Forvaltningens kommentarer til bemærkninger

Vurdering udført af Gade og Mortensen Akustik

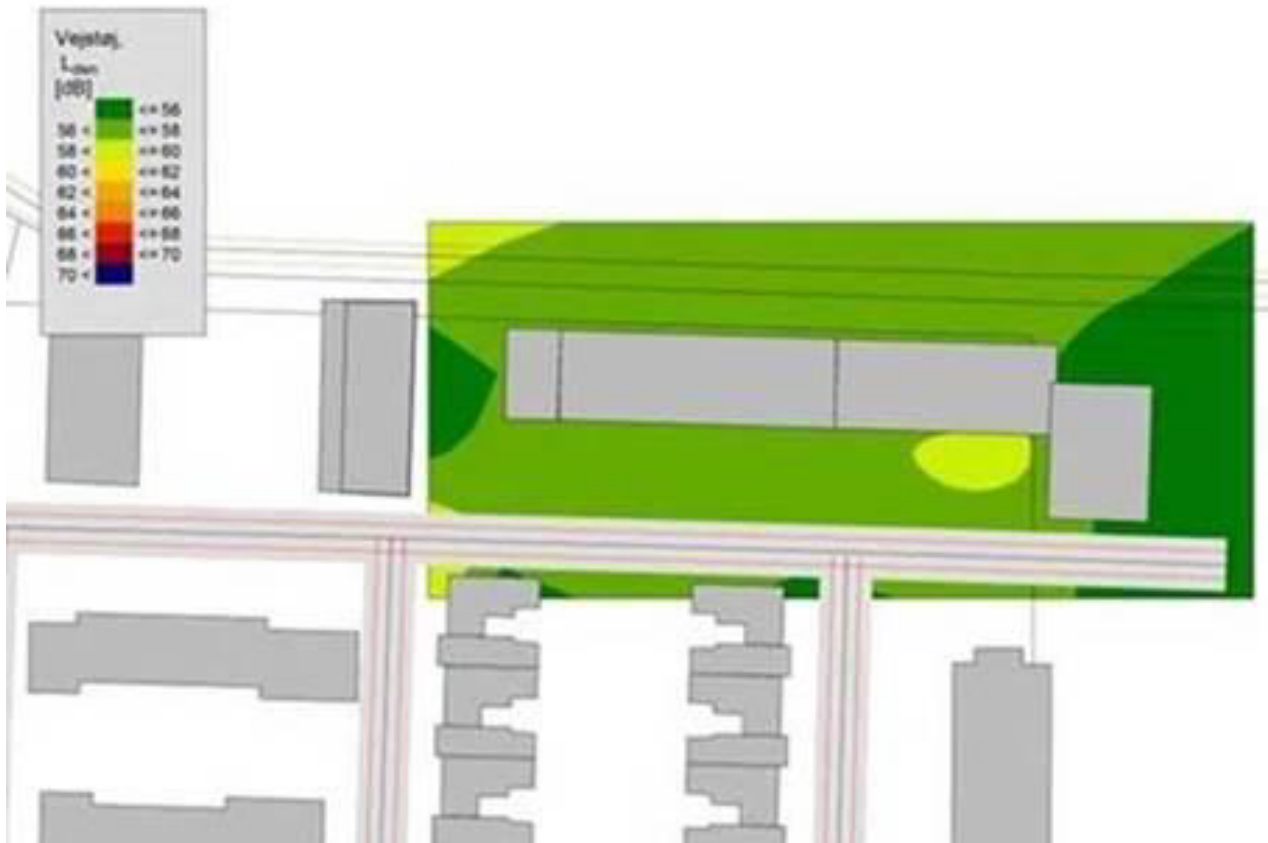
Det vurderes, at refleksioner fra Byggefelt 20 ikke vil have nogen indflydelse på den samlede støjbelastning i området. Såfremt der måtte være en forøgelse på de mest udsatte gavle, vil denne ligge mellem 0-1/2 dB, hvilket ikke vil være hørbart. Støjniveauet overskrider således hverken anbefalingen om maksimalt 58 dB eller lokalplanens krav om maksimalt 63 dB.

Støjudbredelseskortet viser, at støjen ved de samme gavle på delområde 16 ligger i intervallet 56-58 dB. En nærmere undersøgelse med punkter her vil vise op til 3 dB lavere niveauer.

Støj fra motorvej vurderes ikke separat, da den automatisk indgår i den samlede vurdering af støjudbredelsen.

Figur 1 Beregninger af tilrettede fremtidige forhold på terræn uden beplantning. Total overskridelse af komfortkriterium. Procentvis periode, hvor komfortkrav på 6 m/s er overskredet i et punkt

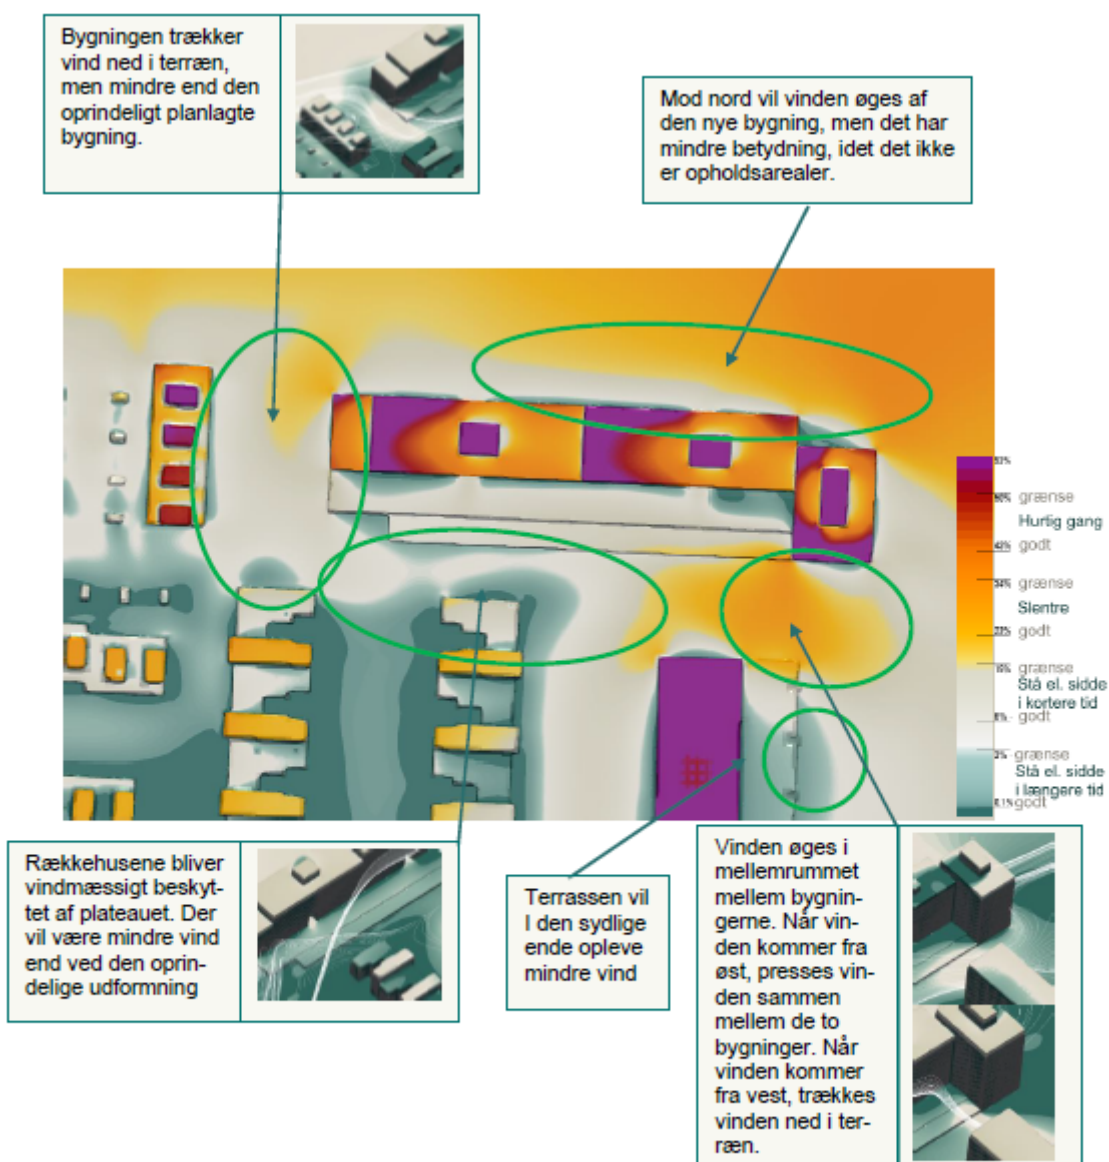
Vindkomforten for de fremtidige forhold for terræn for hhv. den nye bygning og den i lokalplanen planlagte bygning, ses af Figur 1 og Figur 2. Beregningerne er lavet uden beplantning. Beplantningen vurderes at give mere læ til områderne.

Rækkehusene får det generelt bedre, og vejen mod nord og de østlige hjørner oplever mere vind. Terrassen syd for får et hjørne med vind, men resten af terrassen er mere i læ.

Med den foreslåede udformning af bygningen, vurderes det at naborækkehusene får mindre vindgener end med punkthusene.

Mod øst mellem de to høje bygninger vil vindmiljøet ændre sig. Området med meget vind vil flytte sig længere mod øst. Det betyder, at naboens terrasse vil opleve mere vind i den østligste del af terrassen. Til gengæld vil resten af terrassen opleve mindre vind.

Ud mod vejen vil der være mere vind. Det vurderes dog at have mindre betydninger for den samlede oplevelse af vindmiljøet, idet det ikke er opholdsarealer.
